COMMISSION ROYALE DES MONUMENTS ET DES SITES
KONINKLIJKE COMMISSIE VOOR MONUMENTEN EN LANDSCHAPPEN

N/Réf. :	BXL21524_720_PUN	BRUXELLES. Rue des Bouchers, 34
Gest. :	A. Heylen	(= classé comme monument pour totalité / zone tampon UNESCO)
V/Réf. :	2043-0584/05/2023-213PR	<u>DEMANDE DE PERMIS UNIQUE</u>: Rénover et restaurer une
Corr DPC:	A. Totelin	maison classée et son <i>achterhuys</i> : restauration complète de la façade
NOVA :	04/PFU/1900145	avant et de la cour avec l'impasse la desservant ainsi que de la maison
Corr DU:	W. Collart / J. Nannetti	arrière, changement partiel de l'utilisation du bien de Horeca vers
		Horeca et logements

Avis conforme de la CRMS

Coupes et plans, à gauche situation existante et à droite situation projetée (documents issus de la demande, annotations CRMS)

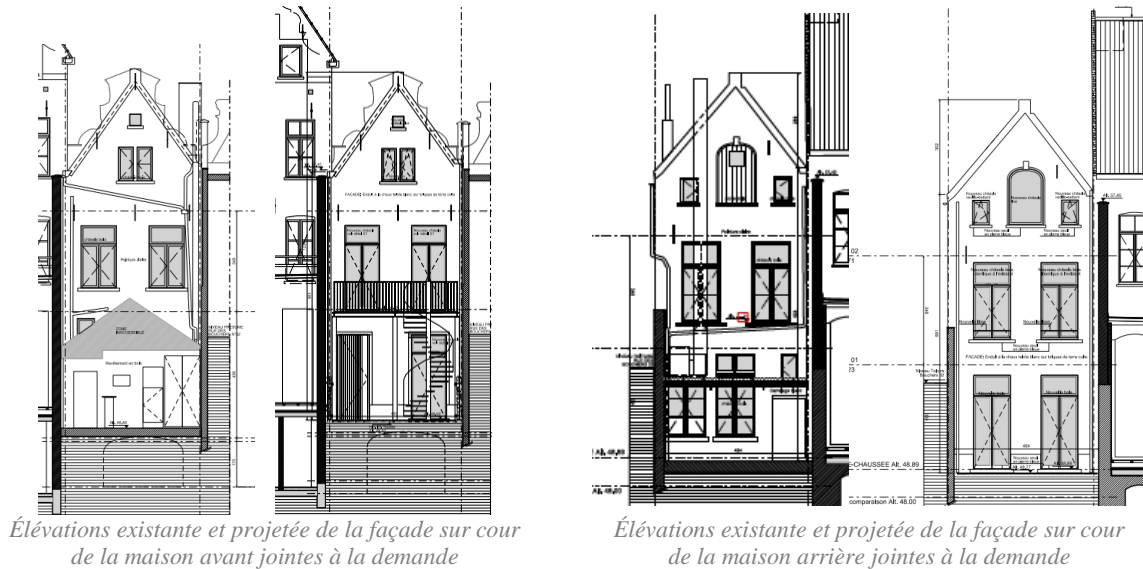
La Commission émet un avis défavorable sur la transformation de la façade de l'*achterhuys* donnant sur la cour. Elle demande de respecter sa composition et sa typologie existantes en conservant les trois baies du rez-de-chaussée plutôt que de les remplacer par deux portes-fenêtres. Ceci permettra aussi de réduire les travaux de stabilité à cette hauteur. L'agrandissement du jour dans la baie des combles devra également être réalisé de manière plus subtile, en se rapprochant d'une typologie cohérente avec celle de la façade. De même, la création d'une baie de fenêtre dans le mitoyen de droite donnant jour à la pièce de vie du rez-de-chaussée participe à la transformation lourde du bâtiment et devrait aussi être réévaluée, même si cette intervention relève essentiellement d'une problématique urbanistique.

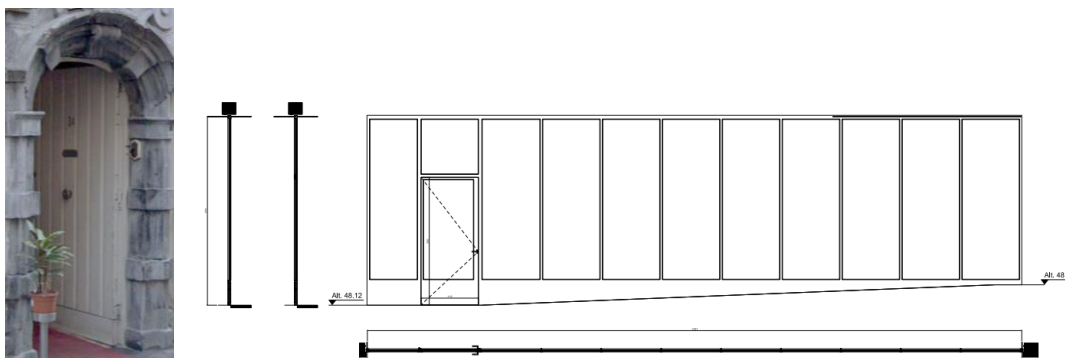
Les châssis de fenêtres des maisons avant et arrière datent de la fin du XIX^e siècle, début XX^e siècle. Certains des vitrages en ont été remplacés par des verres sous plomb colorés, vraisemblablement vers 1950-1960. Le projet prévoit de remplacer l'ensemble des menuiseries par des châssis neufs selon les divisions existantes et de les équiper d'un double vitrage clair.

Selon la CRMS, la proposition du remplacement complet des châssis est insuffisamment étayée et motivée et ne peut être approuvée dans l'état actuel du dossier. De manière générale, elle demande de privilégier la restauration des menuiseries existantes et de fournir, à cette fin, un bordereau complet détaillant leur état de conservation ainsi que les possibilités de les récupérer (même partiellement) et restaurer. Les conclusions de ce diagnostic devront être validées par la DPC. Les menuiseries du rez-de-chaussée de la maison arrière, particulièrement intéressantes et en relativement bon état grâce à la présence d'annexes contre la façade, méritent dans ce cadre une attention particulière. Leur maintien maximal doit aller de pair avec la préservation de la composition existante de la façade au rez-de-chaussée (voir les remarques ci-dessous sur l'*achterhuys*).

Cette remarque s'applique également au châssis à guillotine intégré à la devanture commerciale à front de rue que le projet prévoit de remplacer par un châssis de même type guillotine en bois, mais à deux parties. La CRMS demande d'étudier la possibilité de conserver le châssis existant tout en procédant à une restauration historique, dont la description devra être intégrée au cahier des charges.

Schéma des interventions structurelles aux RDC, 1er étage et 2d étage de la maison arrière, joint à la demande

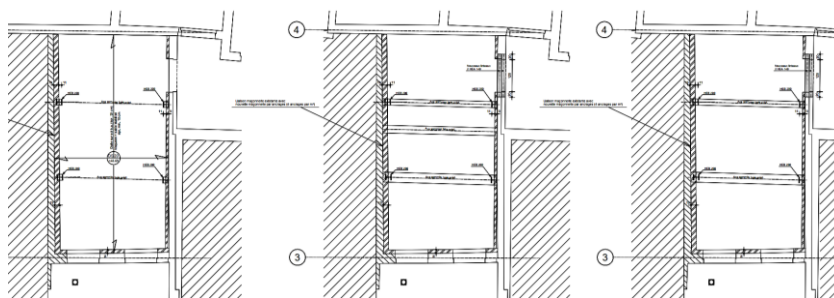
Ces interventions structurelles, comme les pathologies et problèmes de stabilité auxquels elles sont censées de répondre, ne sont cependant pas suffisamment documentés/motivés. Ce volet du dossier ne peut être approuvé dans son état actuel, car les interventions proposées posent d'importantes questions techniques et risquent d'impacter la bonne conservation du bâti ancien et/ou d'effacer certaines caractéristiques du bien.

Maison arrière : plans des situations existante et projetée de l'étage +1, issus de la demande

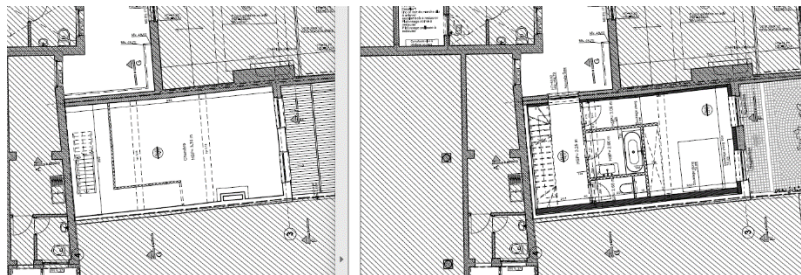
Le parti de construire une nouvelle paroi intérieure en contre les maçonneries anciennes compromettra en effet la valeur patrimoniale de l'intérieur du bien en effaçant presque entièrement les traces du bâti ancien classé, telles les maçonneries et parois anciennes, arcs de décharge, parois légères, portes, mais aussi les manteaux de

cheminées. Ces éléments, qui contribuent à l'authenticité du lieu et sont documentés dans l'étude historique jointe à la demande, mais le dossier ne spécifie pas leur état actuel et ne justifie pas sur le plan patrimonial les raisons de leur enlèvement.

La double paroi risque par ailleurs de mettre en péril la bonne conservation des têtes de poutres et des pieds de fermes. Ceux-ci resteront ancrés/noyés dans les maçonneries anciennes, sans que des mesures semblent prises pour protéger les maçonneries anciennes contre l'humidité et pour assurer la bonne ventilation des éléments en bois encastrés dans cette maçonnerie. Pour éviter la dégradation des éléments en bois et des anciennes maçonneries, il est impératif de documenter avec précision l'état de conservation des murs extérieurs anciens et d'étudier en détail les travaux les plus adéquats pour les consolider et éviter les problèmes d'humidité. La restauration des maçonneries anciennes dans les règles de l'art doit être comprise dans le projet et les nouvelles finitions des murs doivent être compatibles.

Au niveau de la stabilité, la CRMS s'interroge aussi sur la pertinence du principe de construire une double paroi, d'autant plus que l'on prévoit aussi de reprendre les charges de la structure en bois par une structure supplémentaire. L'option développée par le dossier de stabilité qui consiste à solidariser les murs anciens et nouveaux par seulement 4 ancrages par mètre carré laisse par ailleurs supposer que les maçonneries ne seraient pas en si mauvais état. Cet aspect doit être davantage documenté.

Pour toutes ses raisons, la CRMS questionne la pertinence de construire cette paroi contre les murs anciens et demande de réévaluer cette intervention en fonction des réponses sur les questions posées ci-dessus et en adoptant une approche de restauration intégrée fondée sur une meilleure connaissance du bâti existant et validée par la DPC.

Photo de la cave jointe à la demande

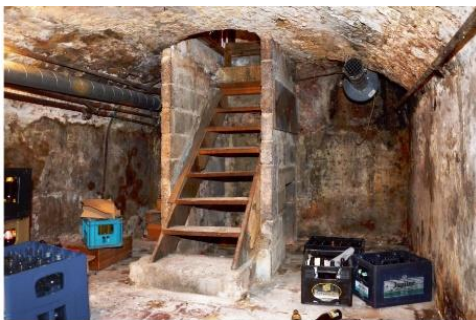
L'approfondissement de la cave voûtée située à l'avant de la parcelle n'est pas motivé dans le dossier. La CRMS s'interroge sur la finalité de cette intervention, notamment au niveau de l'utilisation des caves. Dans tous les cas, l'éventuel approfondissement de la cave devra être précédé de sondages confirmant la faisabilité technique des travaux prévus. Toutes les garanties nécessaires devront être fournies pour assurer la stabilité des superstructures environnantes ainsi que la gestion correcte des eaux au niveau de cette cave.
